**Carl Zeiss Meditec France SAS**

Our ref.: FSCA -SHS-2023-001

**URGENT – ACTION IMMEDIATE REQUISE**  
**NOTIFICATION D'UNE ACTION CORRECTIVE DE SECURITE TERRAIN (FSCA)**  
**Inspection et réparation si nécessaire du bras de suspension des OPMI LUMERA 300**

Fig. 1

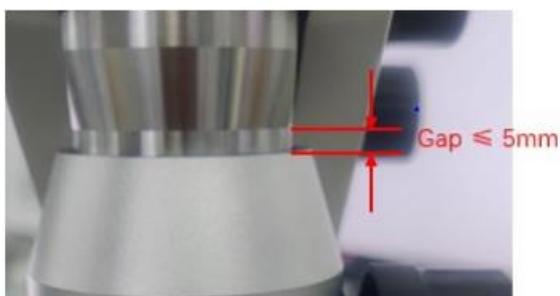
L'écart illustré à la figure 1 indique l'état de fixation du bouchon fileté (non visible) qui supporte toute la charge du bras de suspension. Si cet espace n'est pas à sa valeur nominale, il y a un risque de chute du bras de suspension de l'OPMI.

- Mesurer l'écart indiqué sur la figure 1. Si l'écart est supérieur à 5 mm, **cessez immédiatement d'utiliser l'appareil ! Dans ce cas, l'OPMI LUMERA 300 ne peut plus être utilisé.**

Fig. 2

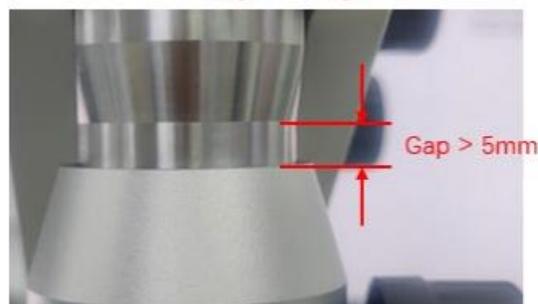
L'écart n'est pas supérieur à 5 mm  
→ **L'appareil peut être utilisé comme prévu.**  
Il n'y a pas de risque que l'OPMI se déconnecte du bras de suspension et de chute potentielle
